710 - INSP  
ISO/IEC 17020  
Origineel verslag

## Verkoop [Afd 8.4.2]

Verslagnummer:  
32/10032026/56997/66088/1

Inspectie adres: Leopoldlaan 86 bus 7, 9200  
dendermonde (België)

## Elektrisch bord

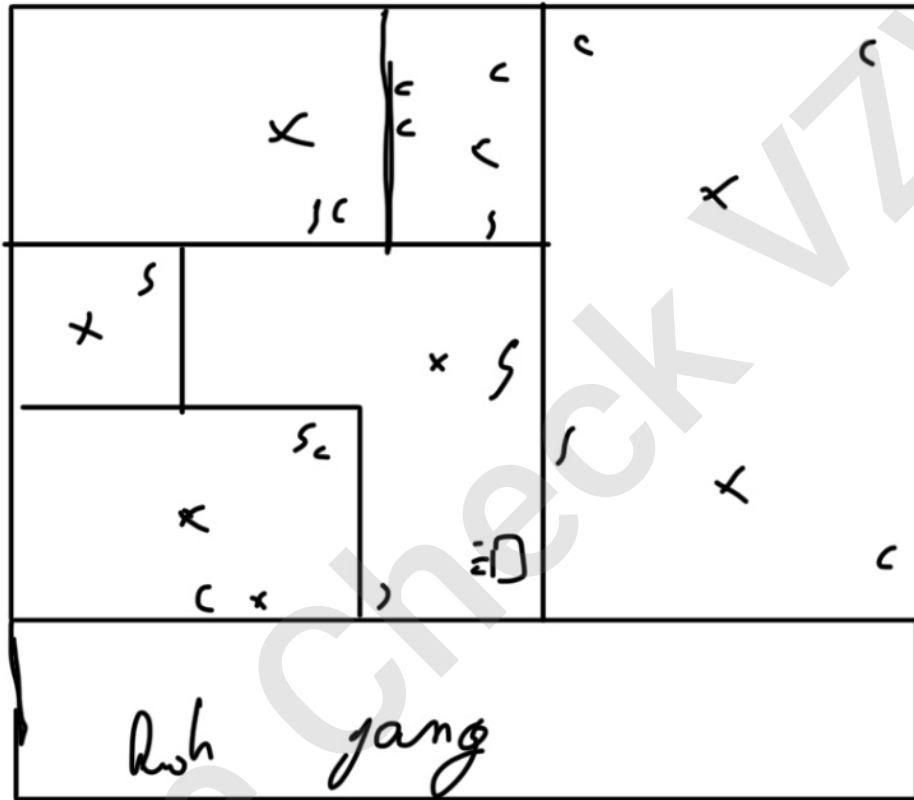
- De aarding is niet conform. - oAfd 4.2.3.2; oAfd 4.2.4.3; Afd 5.4.2
- De aardingsonderbreker moet gemakkelijk toegankelijk zijn. - oAfd 5.1.5.2
- Het verdeelbord is onvoldoende gemarkeerd. Individuele markering, voedingsspanning en/of gevarendriehoek ontbreken. - oAfd 3.1.3.3; Afd 9.4.1

- Er ontbreken afdekplaatjes in het elektrisch bord. - Afd 5.2.6; oAfd 4.2.2.3
- Hoofddifferentieelstroombeschermingsinrichting is niet aanwezig. - oAfd 4.2.4.3
